Anlage - Stellungnahmen der Öffentlichkeit und Stellungnahmen Behörden und sonstigen der Träger öffentlicher Belange - zur Beschlussvorlage des Bebauungsplanes Nr. II/3 „Goswinstraße/Flachsbleiche“, Erkelenz-Mitte - im Ausschuss für Stadtentwicklung, Wirtschaftsförderung, Verkehr und Digitalisierung am 17.11.2020, des Haupt- und Finanzausschusses am 10.12.2020 und des Rates am 16.12.2020

lfd. Nr.	Stellungnahme	Abwägungsvorschlag der Verwaltung	Beschlussvorschlag
	Stellungnahmen der Öffentlichkeit während der frühzeitigen Beteiligung am 19.03.2019 gemäß § 3 Abs. 1 BauGB		
1	Öffentlichkeit Schreiben vom		
	Es wurden keine abwägungsrelevanten Stellungnahmen vorgetragen.		
	Stellungnahmen der Öffentlichkeit während der Offenlage vom 17.06.2019 bis 19.07.2019 gemäß § 3 Abs. 2 BauGB		
1	Öffentlichkeit Schreiben vom		
	Es wurden keine abwägungsrelevanten Stellungnahmen vorgetragen.		
	Stellungnahmen der Öffentlichkeit während der erneuten öffentlichen Auslegung vom 31.08.2020 bis 02.10.2020 gemäß § 4a Abs. 3 Satz 2 und 3 i.V.m. § 3 Abs. 2 BauGB		
1	Öffentlichkeit Schreiben vom		
	Es wurden keine abwägungsrelevanten Stellungnahmen vorgetragen.		
	Beteiligung der Behörden und sonstigen Trä

Übersicht über den Geltungsbereich des Bebauungsplanes Nr. II/3 Goswinstraße/Flachsbleiche

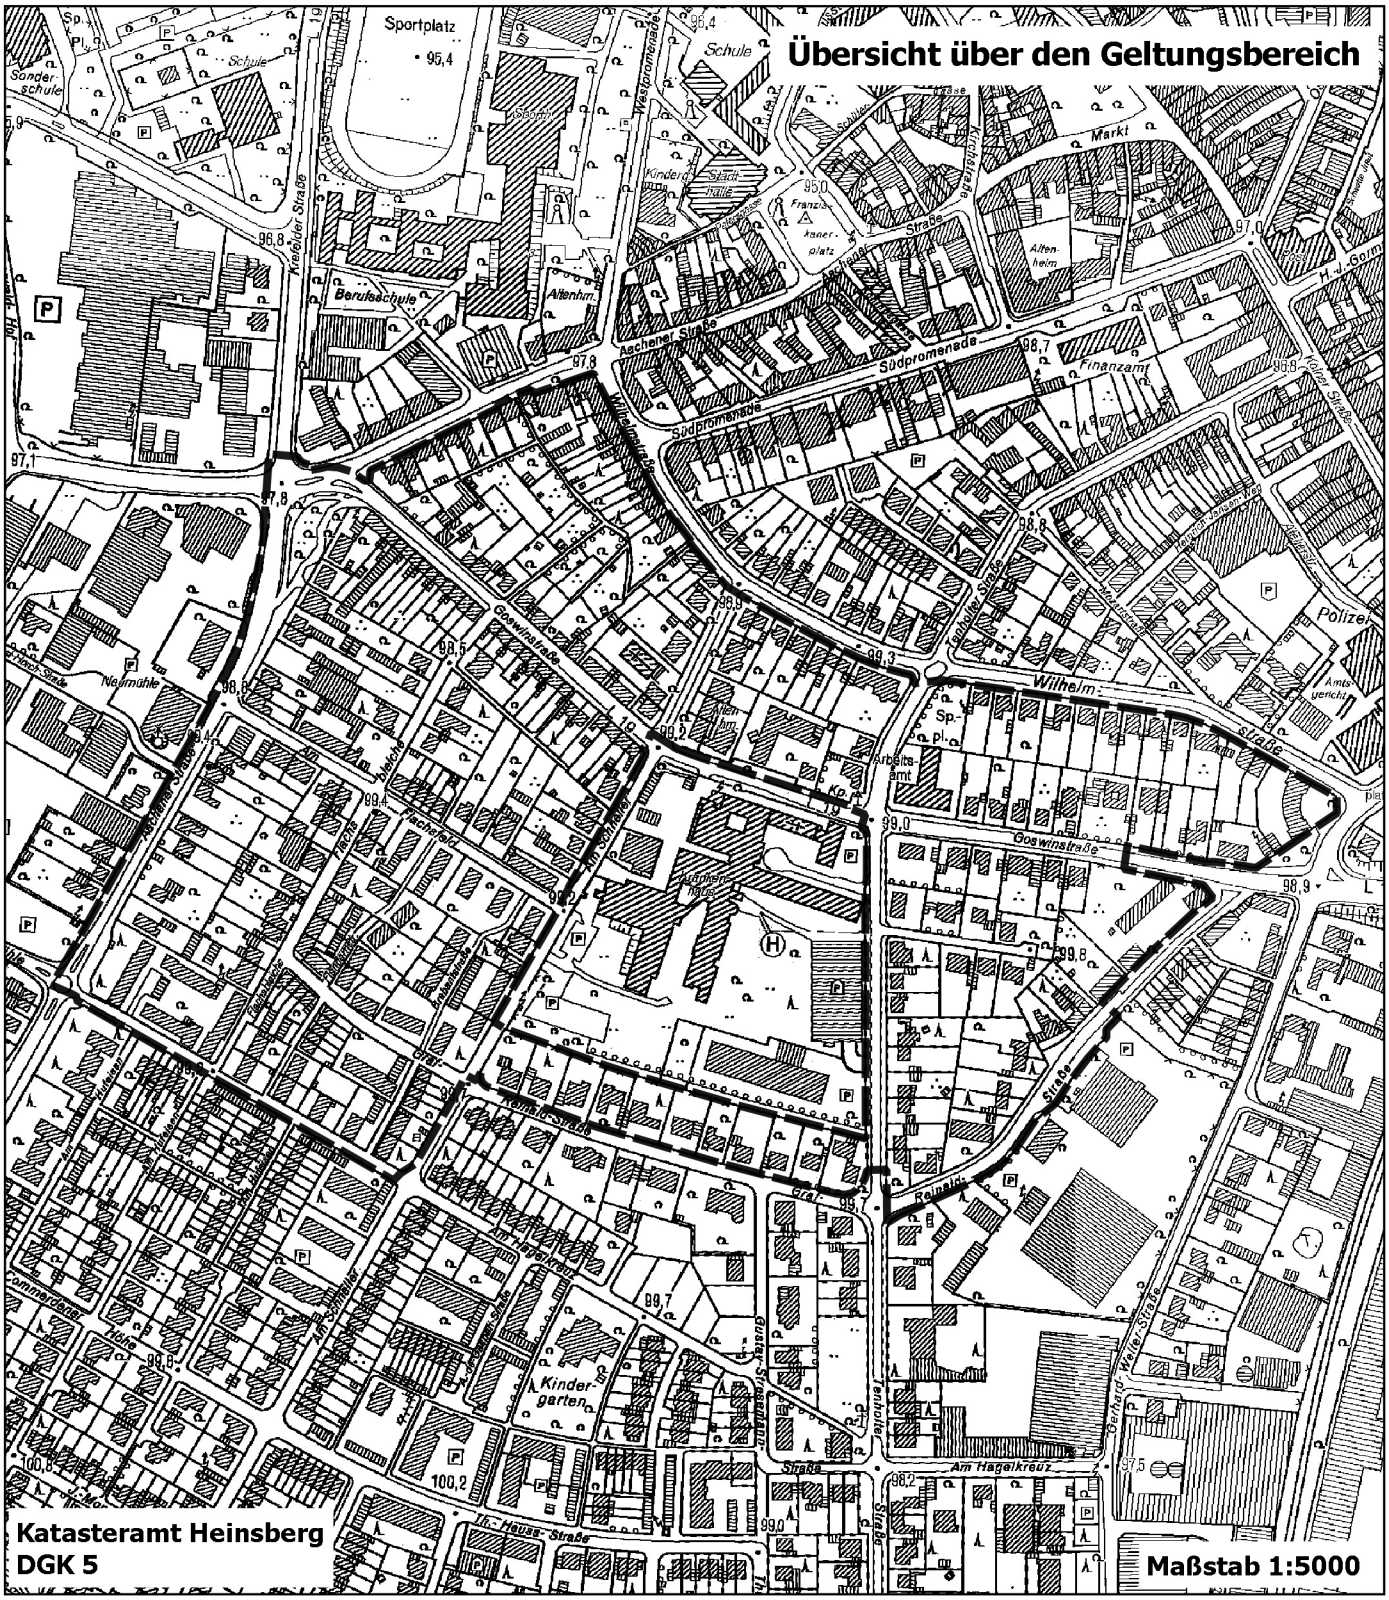
lfd. Nr.	Stellungnahme	Abwägungsvorschlag der Verwaltung	Beschlussvorschlag
	chennummern zugeordnet: 51.57 Großhandel mit Altmaterialien und Reststoffen. Auf dem Flurstück 311 Flur 28 ist die Firma „Gebler/Lepers GbR“ mit der ID 8432 verzeichnet. Diesem Betrieb wird folgende Branchennummer zugeordnet: 50.10.2 Großhandel mit Kraftwagen. Auf dem Flurstück 605 Flur 27 ist die Firma „Bertram Porten Tiefbau GmbH“ mit der ID 8378 registriert. Diesem Betrieb wird die Branchennummer 45.21.7 Rohrleitungs- und Kabelleitungstiefbau zugeordnet. Ich verweise auf den Gem. Runderlass d. Ministeriums für Städtebau und Wohnen, Kultur und Sport – V A 3 – 16.21 – und des Ministeriums für Umwelt und Naturschutz, Landwirtschaft und Verbraucherschutz – IV 5584.10/IV 6 3.621 – vom 14.03.2005 Berücksichtigung von Flächen mit Bodenbelastungen, insbesondere Altlasten, bei der Bauleitplanung und im Baugenehmigungsverfahren (Altlastenerlass) Die Brandschutzdienststelle verweist auf ihre Stellungnahmen vom 10.07.2018 sowie 05.7.2019, die ich meinem Schreiben als Anlage beifüge. Die Brandschutzdienststelle des Kreises Heinsberg hat ihre Stellungnahmen zum Bauleitplanverfahren gemäß § 4 Abs. 1 und § 4 Abs. 2 erneut als Anlage an die Gesamtstellungnahme des Kreises Heinsberg beigefügt (siehe ebenda).
